REGIONE LIGURIA

Settore Ecosistema Costiero e Acque

OGGETTO: **S818** – Procedimento di verifica di assoggettabilità alla VIA relativo all'intervento denominato progetto di "Impianto recupero rifiuti inerti non Pericolosi ubicato in Loc. Pomara – Varisella La Spezia".
Proponente: CENTRO RECUPERO AMBIENTALE S.R.L.
Verifica completezza e adeguatezza documentale ex art. 19 comma 2 del D.Lgs. n°152/06. *Riscontro*.

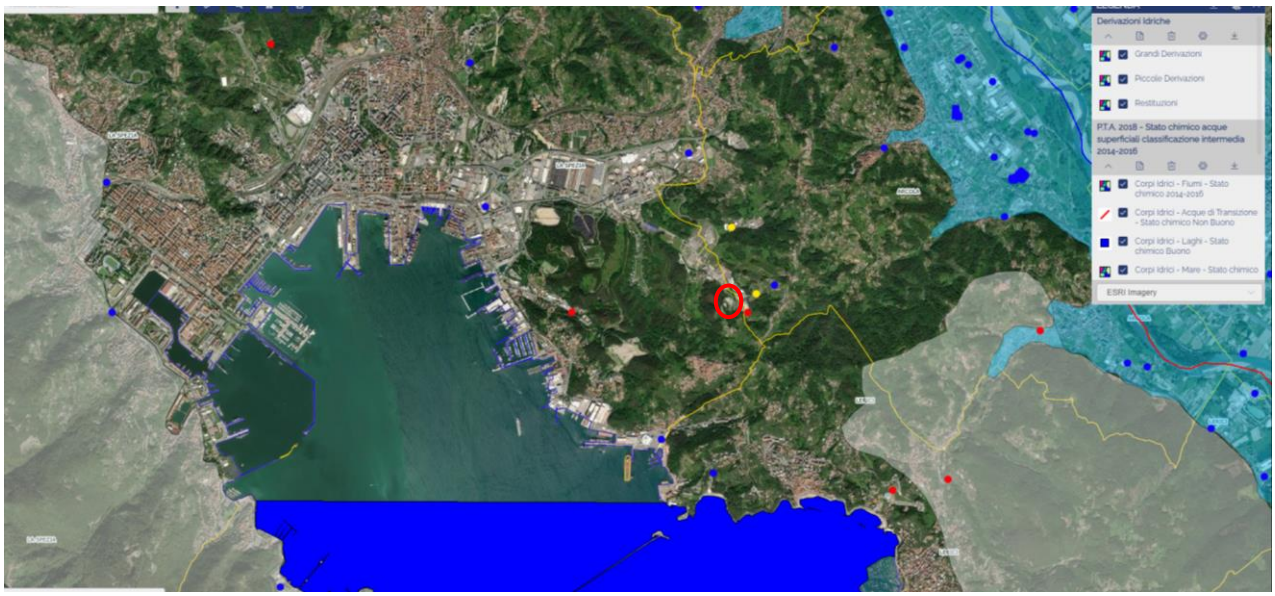
L'azienda è localizzata (come evidenziato nella figura seguente) in un'area non incidente direttamente su corpi idrici tipizzati e caratterizzati dal Piano regionale di Tutela delle acque il cui ultimo aggiornamento è stato approvato con DCR n. 11/2016.
